RECUPERO FORTE MANIN PER ATTIVITA' CULTURALI
forte Manin Via Orlanda 2 - MESTRE (VE)
C.I. 15009 - CUP 73D21002200001

PROGETTO DI BONIFICA
INTEGRAZIONI C.D.S. 05.09.23

Progetto di bonifica dei suoli insaturi – primo stralcio

Integrazioni richieste dalla Conferenza dei Servizi Istruttoria del 03.08.23

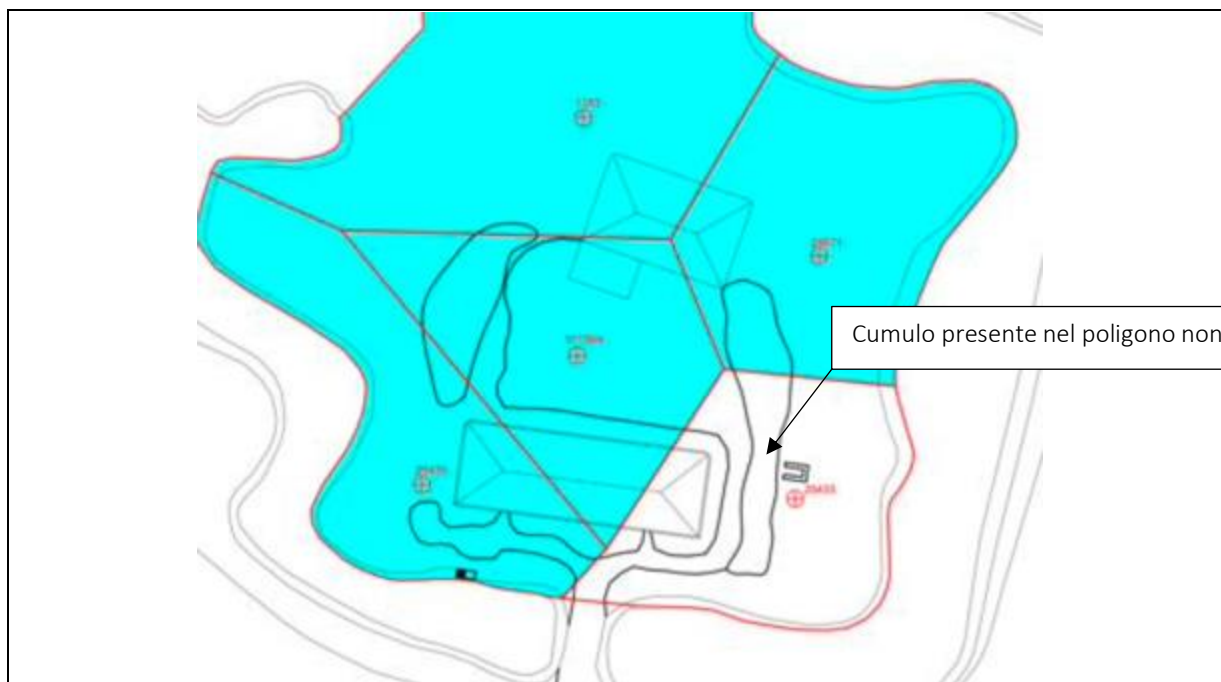
11. In merito alla gestione dei terreni in cumulo, il Proponente dovrà integrare il progetto con una relazione documentale esaustiva che stabilisca la modalità di recupero e/o smaltimento del materiale classificato come rifiuto.

Come ampiamente descritto nel documento progettuale vi è la presenza in sito di due cumuli di terreno (circa 1200 mc) derivanti dagli scavi realizzati per la bonifica bellica di alcune aree.

In considerazione del fatto che la Conferenza dei Servizi del 03 agosto 2023 ha indicato che tali cumuli siano da considerarsi rifiuti si richiede di poter procedere ad un loro parziale recupero in sito (circa 300 mc) per ripristinare alcune quote topografiche nell’area già sottoposta a bonifica bellica.

Infatti il rilievo topografico eseguito ha evidenziato alcune aree a quote maggiori di -50 cm da p.c. le quali dovranno essere ripristinate a tale quota prima di procedere con la stesa delle geocelle e del terreno di provenienza esterna che fungerà da interruzione dei percorsi per uno spessore di almeno 50 cm.

Descrizione
Planimetria aree I° stralcio, II° stralcio e di non intervento

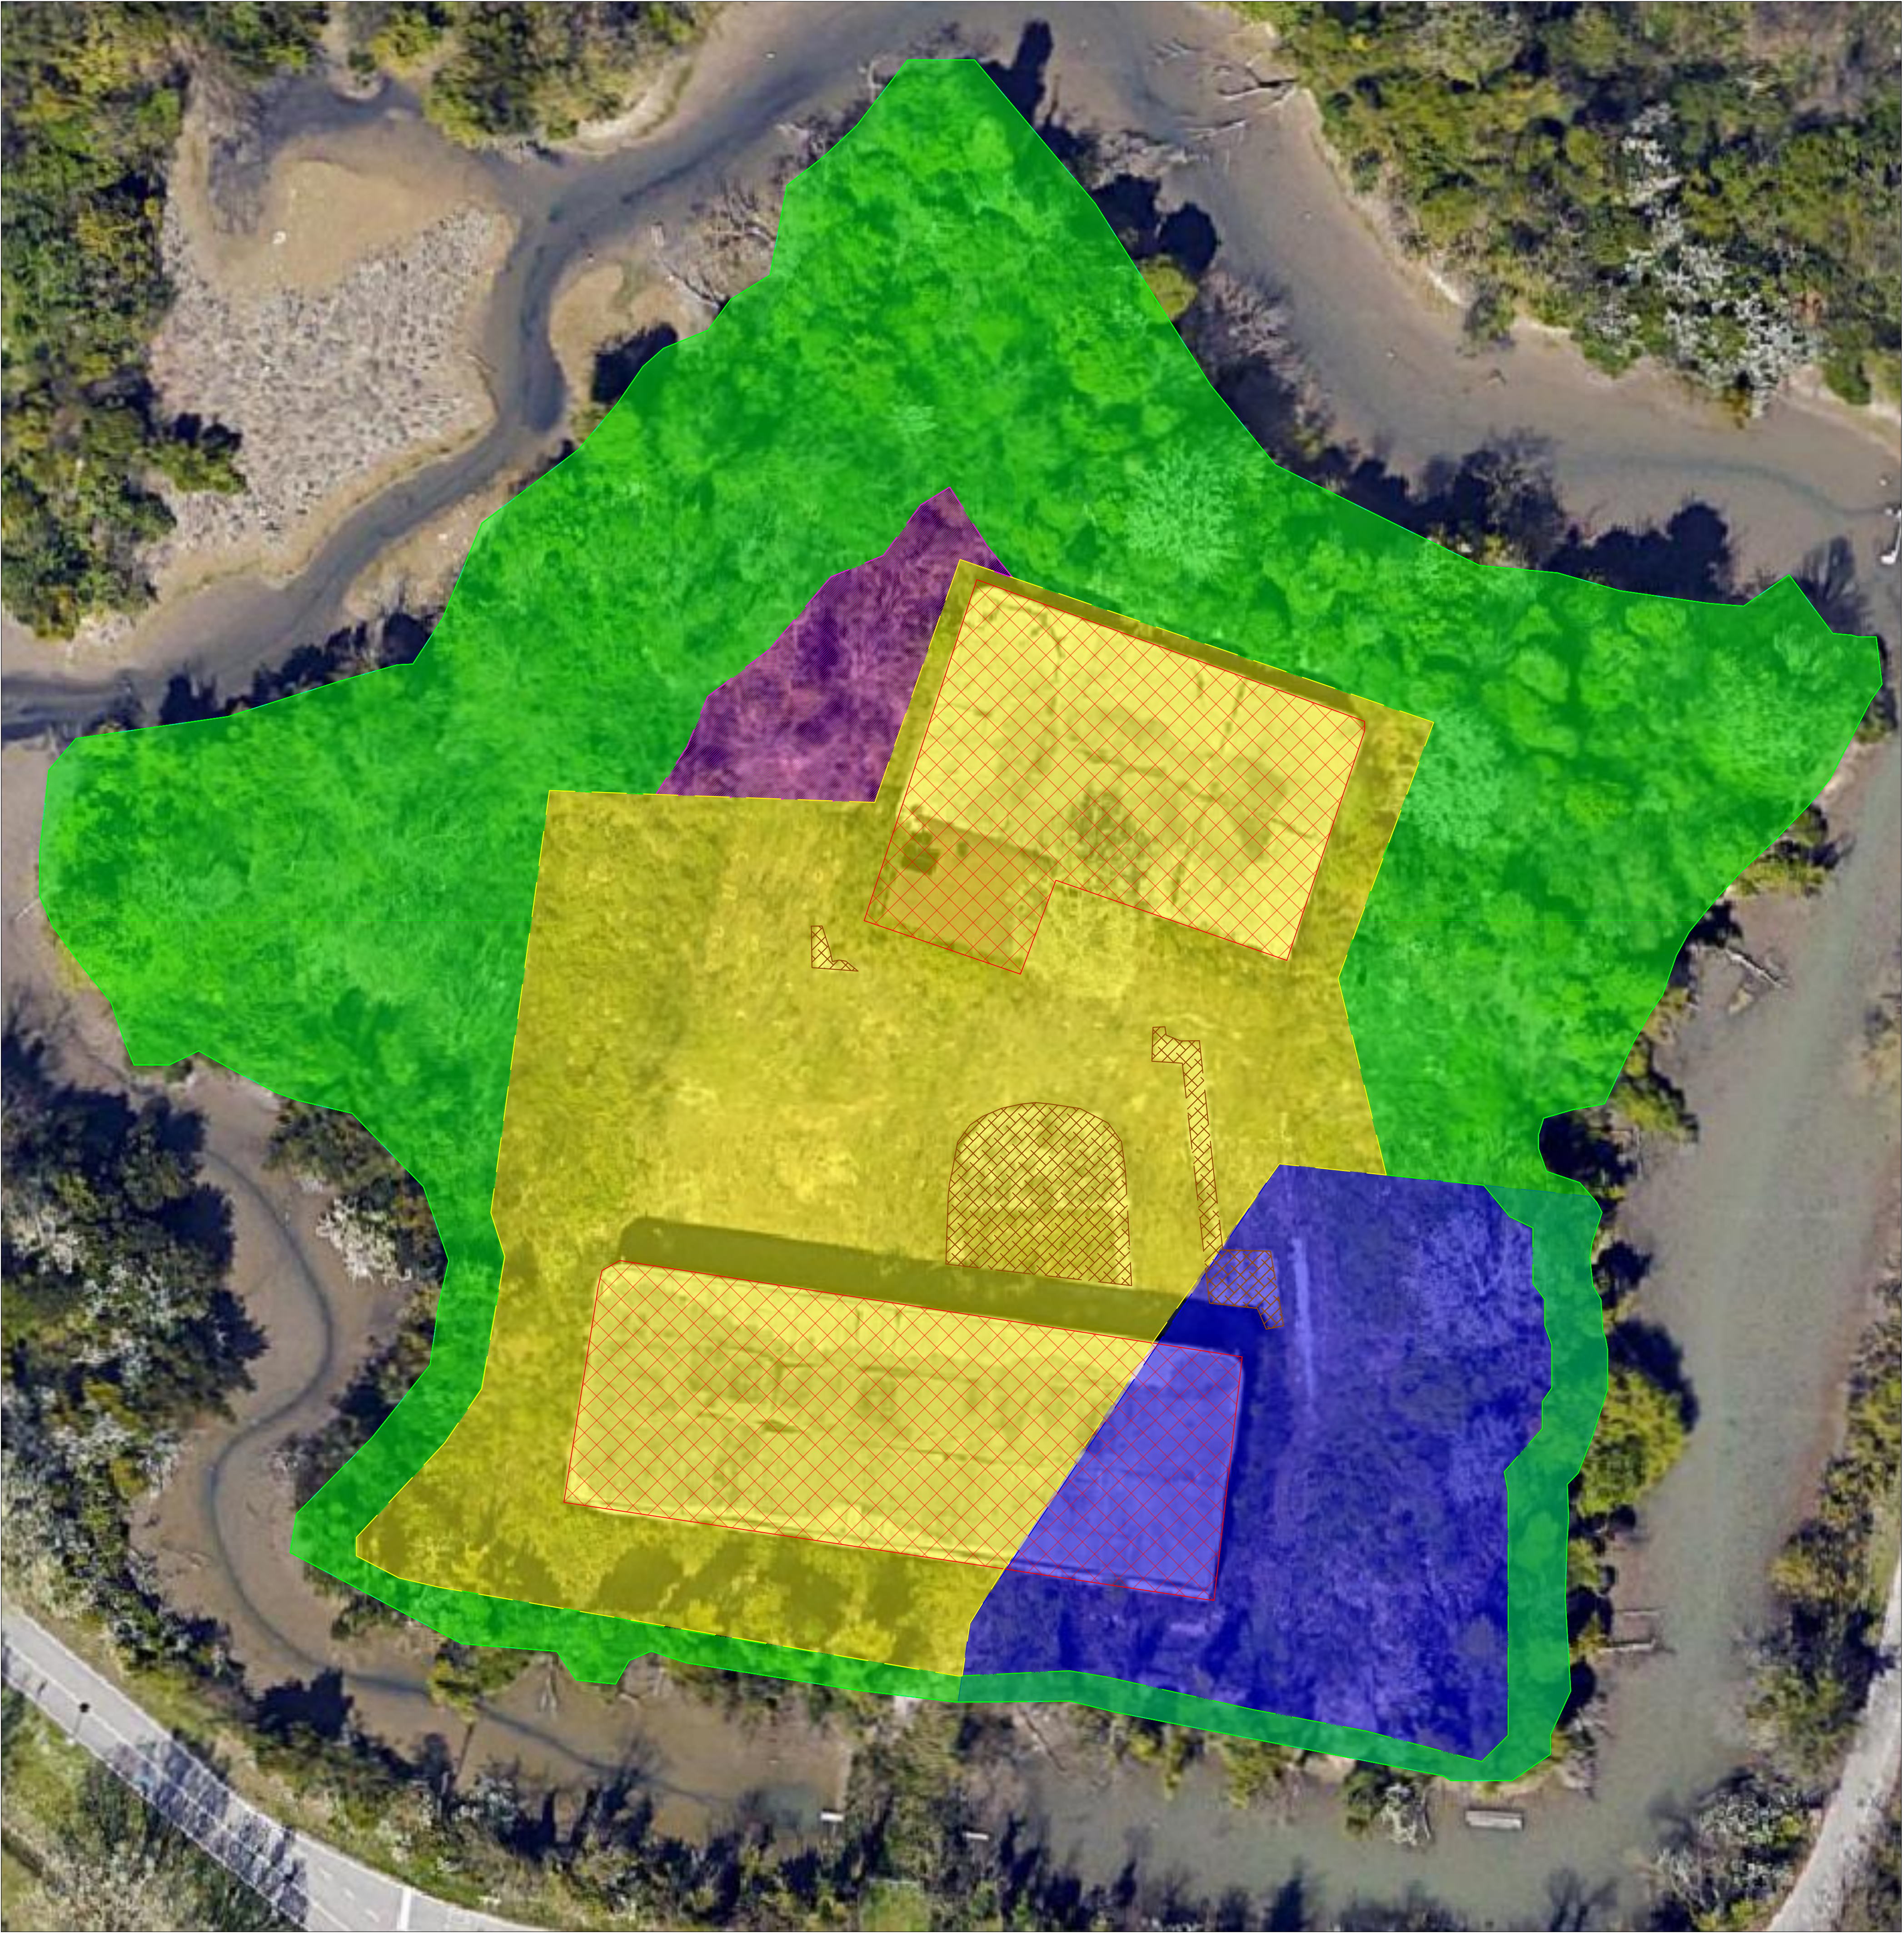
3. Il Proponente dovrà predisporre una planimetria a scala adeguata, che suddivida gli stralci di esecuzione della bonifica, delimitando inoltre in modo preciso le aree di non intervento con diversi tematismi in funzione del vincolo imposto. Al fine della certificazione futura dell'intervento di bonifica il Proponente dovrà provvedere ad una precisa georeferenziazione delle aree di intervento.

Si fornisce in All. 1 (Tav. 1) la planimetria richiesta.

Descrizione
Schema concettuale interventi di interruzione dei percorsi e ripristino delle aree scavate

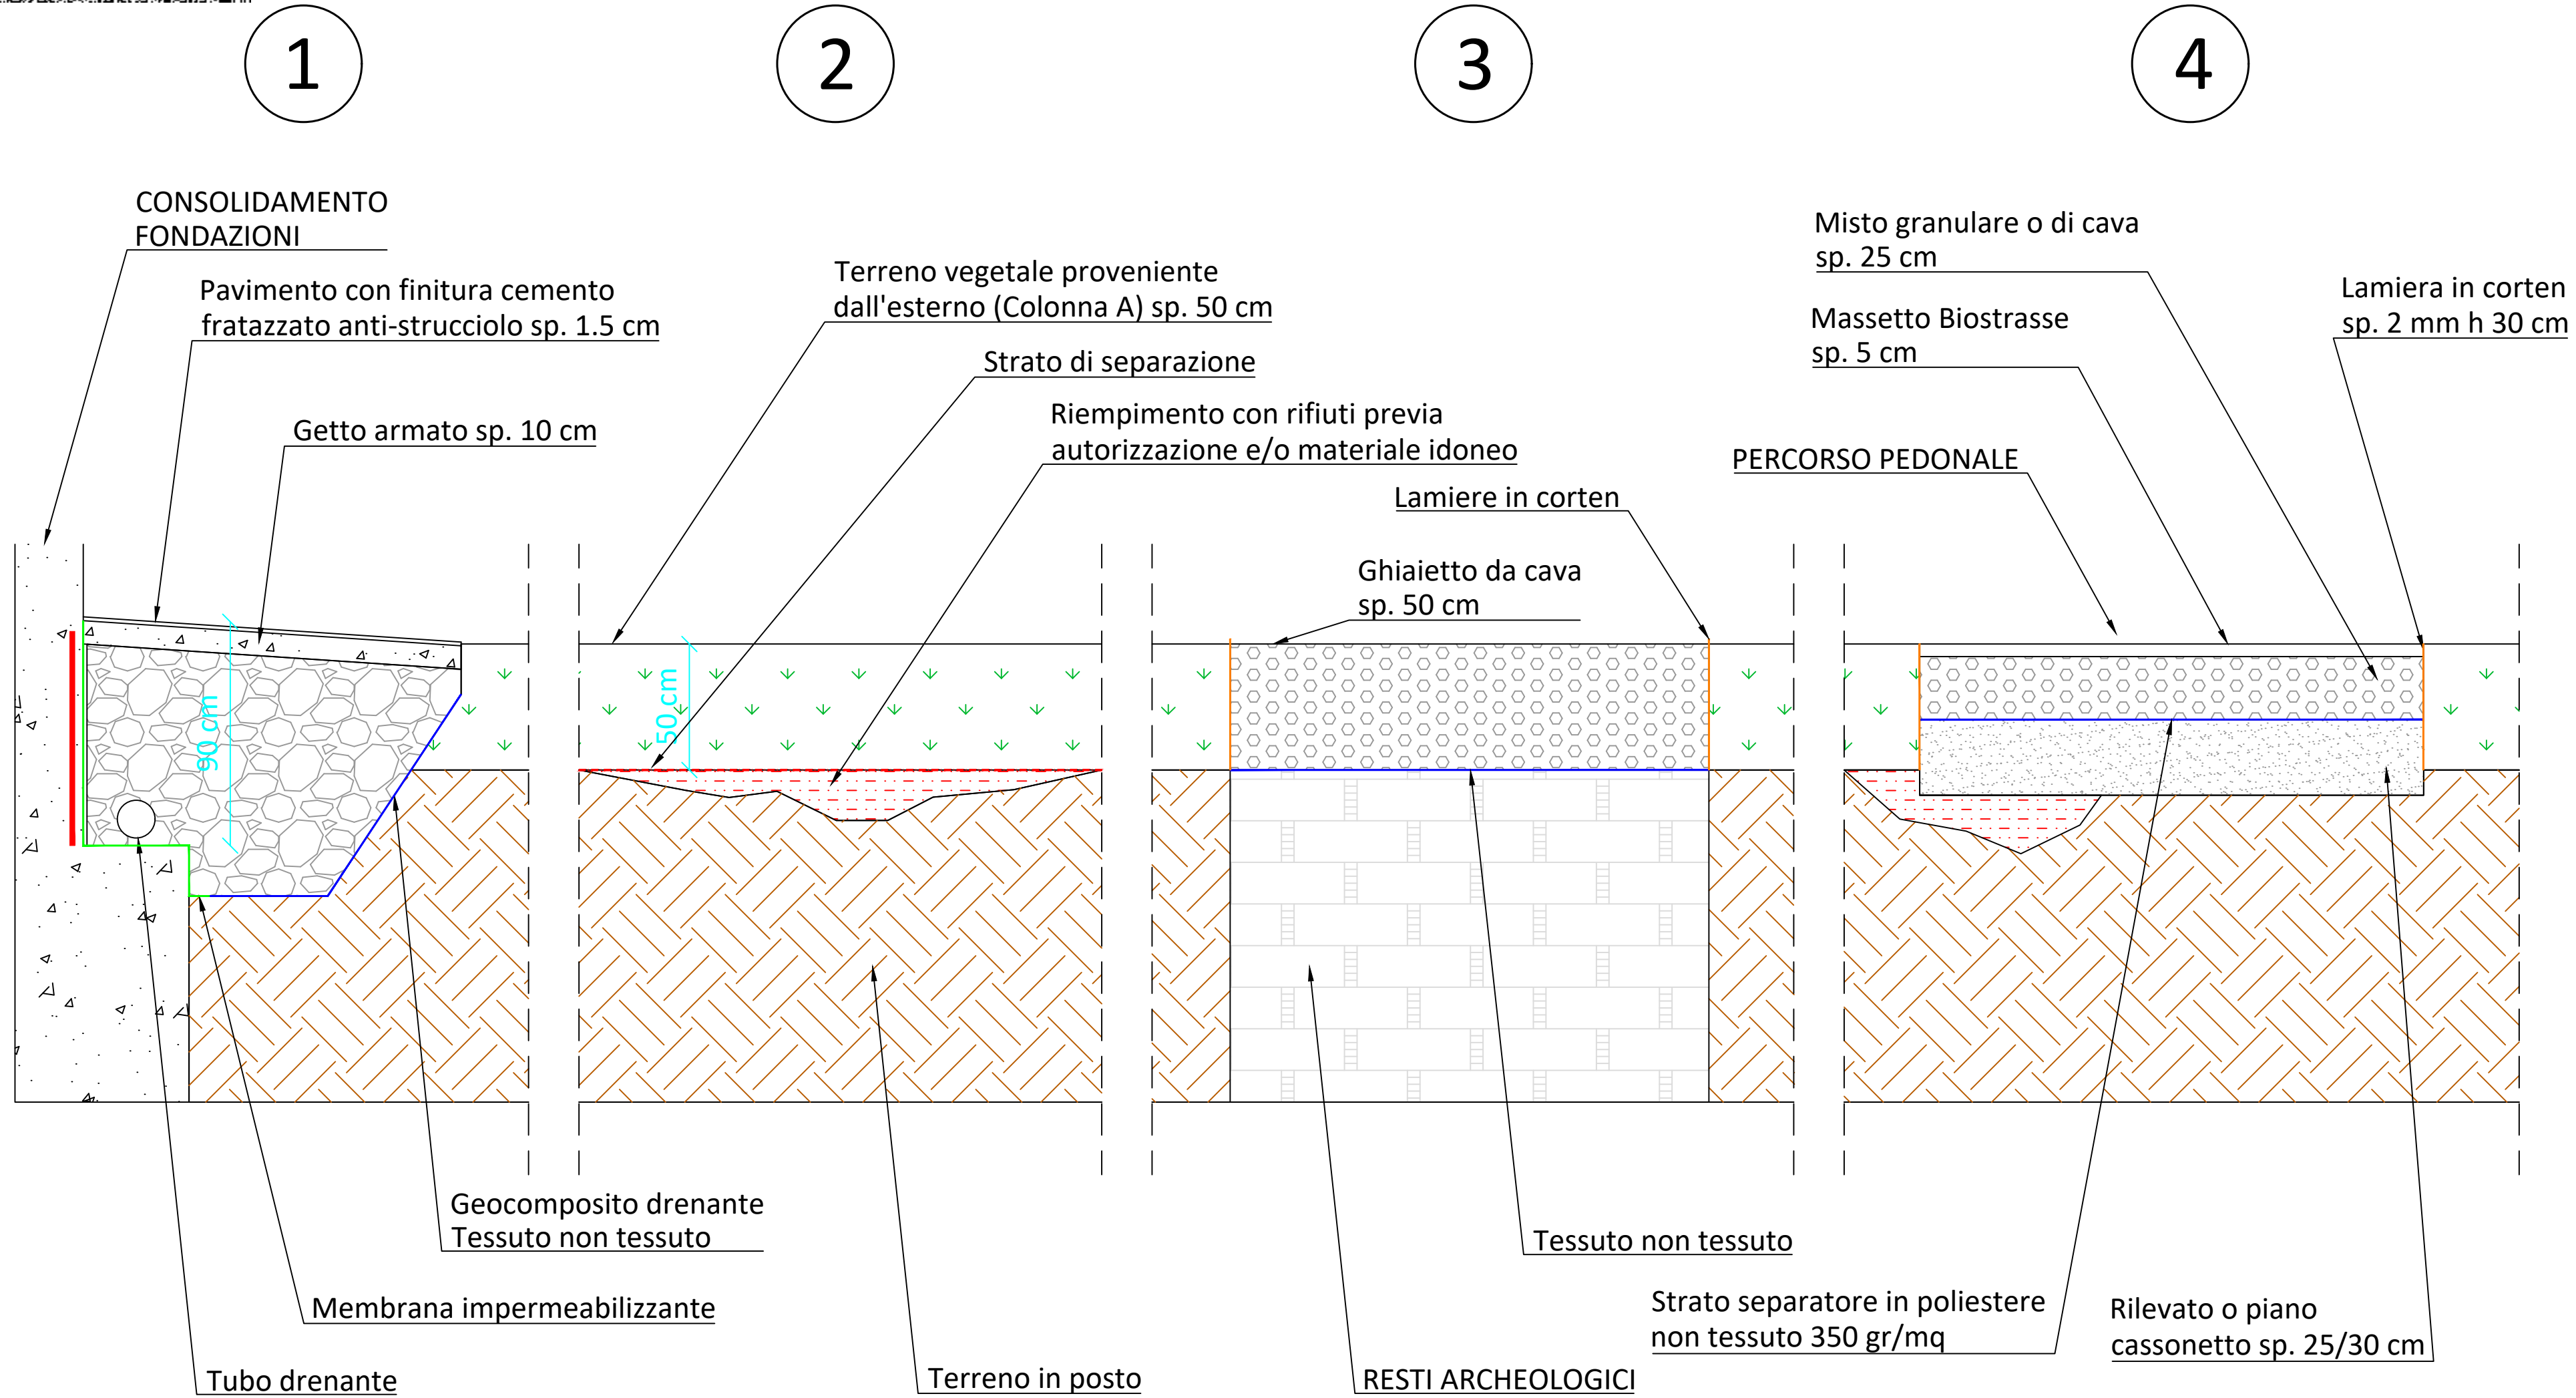
1. Si chiede di fornire una planimetria con delle sezioni che evidenzino nel dettaglio le aree di scavo e di riporto alla scala adeguata. Le sezioni devono illustrare i vari pacchetti di interruzione tramite 50 cm di terreno vegetale, quello di fondo dei percorsi pedonali, protezione dei resti archeologici e ricoprimento dell'area oggetto di bonifica bellica.

Per quanto concerne l'area con i resti archeologici (si cfr. la Tav. 4 al n.3) si prevede (dal basso verso l'alto):

- la stesa di un TNT;
- fornitura e posa in opera di ghiaietto da cava (per uno spessore di 50 cm) di idonea pezzatura che verrà posto all'interno di lamiere in corten che riporteranno il perimetro dei resti;

Il ripristino di questa tipologia di scavi (si cfr. la Tav. 4 al n.1) avverrà (dal basso verso l'alto):

- interponendo una membrana impermeabilizzante;
- riempiendo lo scavo con ghiaia naturale per uno spessore di circa 1 m;
- realizzando un getto armato superficiale di 10 cm.

Il ripristino di questa tipologia di scavi (si cfr. la Tav. 4 al n.4) prevederà (dal basso verso l'alto):

- rilevato in materiale arido (25/30 cm);
- strato separatore in poliestere non tessuto;
- strato di materiale granulare (25 cm);
- massetto in Biostrasse (5 cm).

In **All. 1** si riportano le planimetrie richieste (Tav. 4).
